Die Frohnleitner

Objekt: Peggau

GZ: LRH A15 P1/2003-10

III. BAUTECHNISCHE PRÜFUNG

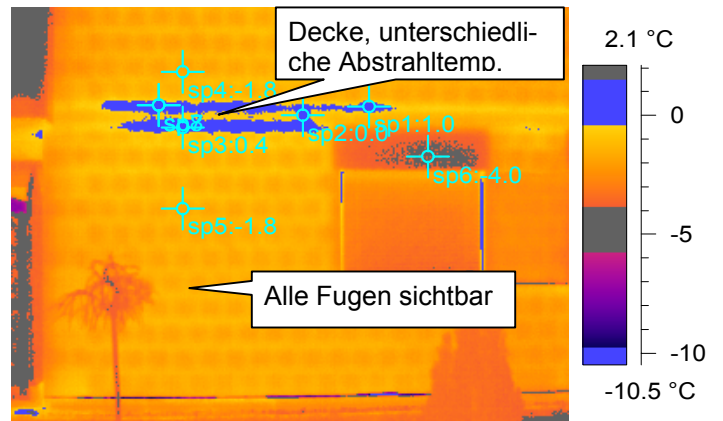
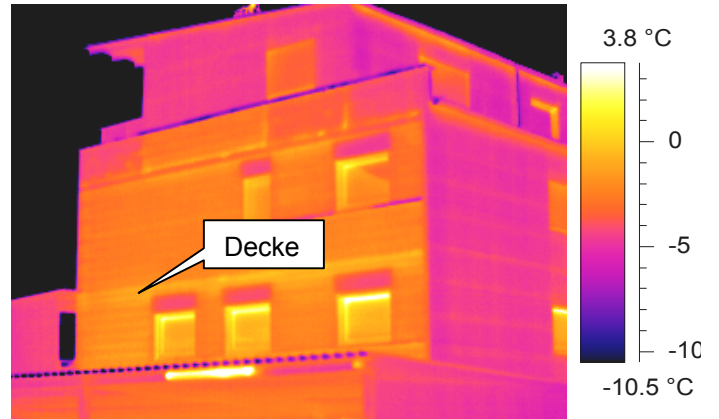
Die **sichtbare Ausführungsqualität** ist insgesamt **gut** bis auf folgenden Mangel:

Der horizontale Putzriss wird nach Aussage der ÖBA im Rahmen der Gewährleistung beseitigt werden.

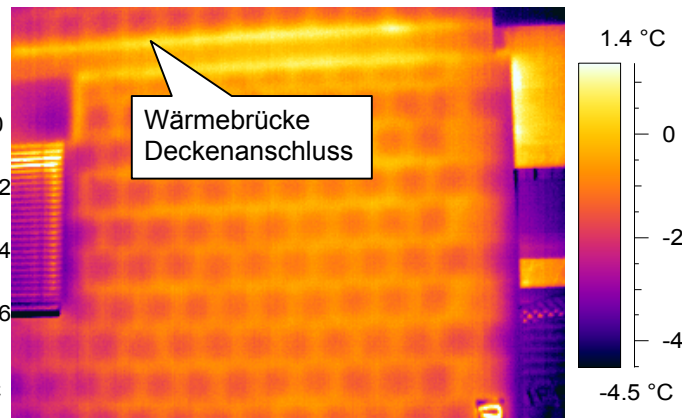
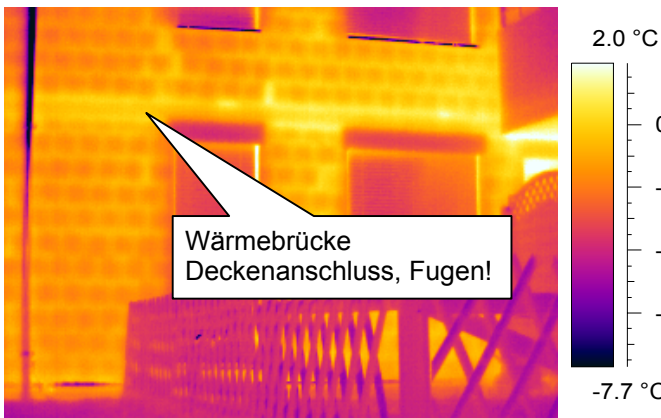
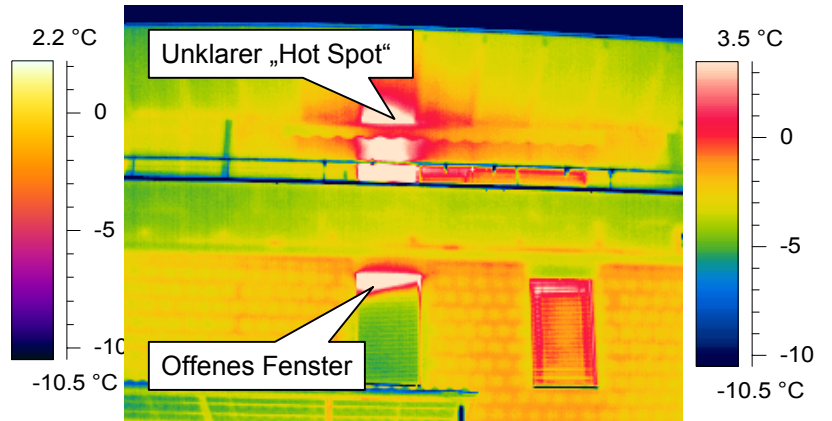
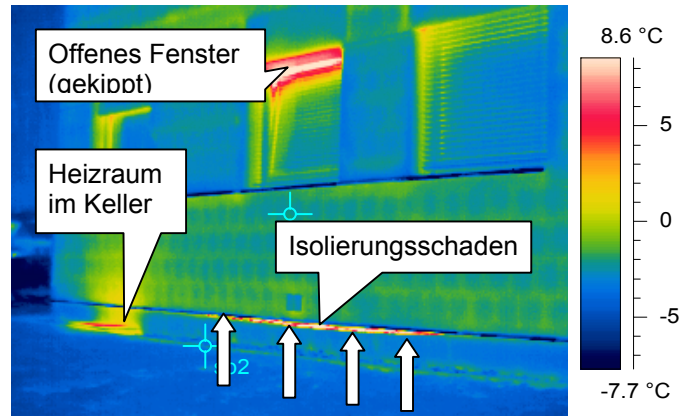
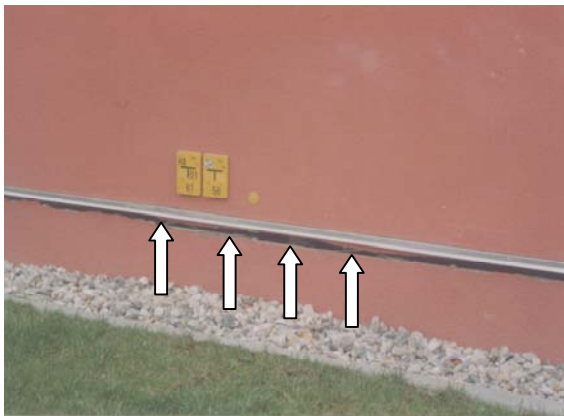
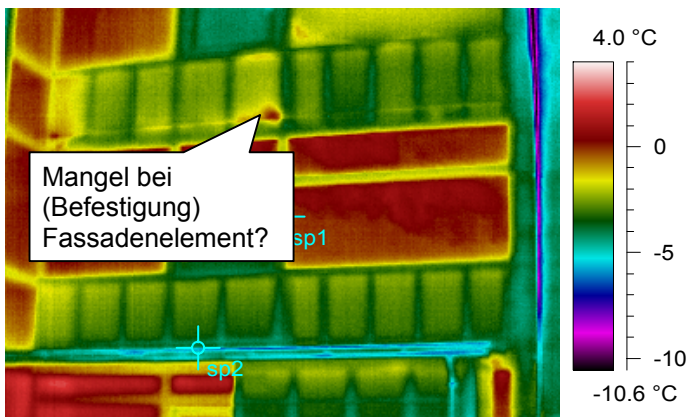
Hinsichtlich oben abgebildeter thermografischer Aufnahmen ist zu sagen:

- * Die Fassaden weisen eine Reihe von Stellen auf, an denen Verarbeitungsmängel am Wandaufbau erkennbar sind. Der Vergleich mit den während der Bauzeit gemachten Fotos lässt einen Teil dieser Mängel bereits am Rohbau erkennen.
- * Die Decken stellen nach außen hin Wärmebrücken dar.
- * Insgesamt erscheinen die Ost-, Süd- und Westfassaden aufgrund der gewählten Außenwandaufbauten in wärmedämmtechnischer Hinsicht als inhomogen.
- * Einige Fenster waren während der Untersuchungszeit durchgehend geöffnet.

Die thermografische Untersuchung zeigt jedoch auch, dass die (theoretischen) bauphysikalischen Vorgaben offenbar (allgemein) so ausgereizt sind, dass die Praxis allein schon durch die Arbeitsungenauigkeiten (Schaffung unbeabsichtigter Wärmebrücken) auf der Baustelle, diese Vorgaben nicht oder nicht gänzlich erfüllen kann.

Der LRH empfiehlt deshalb dem Bauträger, im gegenständlichen Fall die theoretischen bauphysikalischen Vorgaben nunmehr mit den gewonnenen Praxiswerten (zB. tatsächliche Heizlast lt. Energieverbrauch) zu überprüfen und für zukünftige Bauten daraus Schlüsse für konstruktiven Vorgaben zu ziehen (zB. erhöhte Wärmedämmung gegenüber den bau- bzw förderungsrechtlichen Vorgaben, Wahl der Materialien,...).

Der LRH empfiehlt des weiteren, dass die Bewohner von der Hausverwaltung regelmäßig auf das „richtige Lüften“ bzw. Benutzerverhalten hingewiesen werden sollten.

Das geprüfte Unternehmen wird der Empfehlung des Landesrechnungshofes bezüglich konstruktiver Vorgaben bei künftigen Bauten folgen.
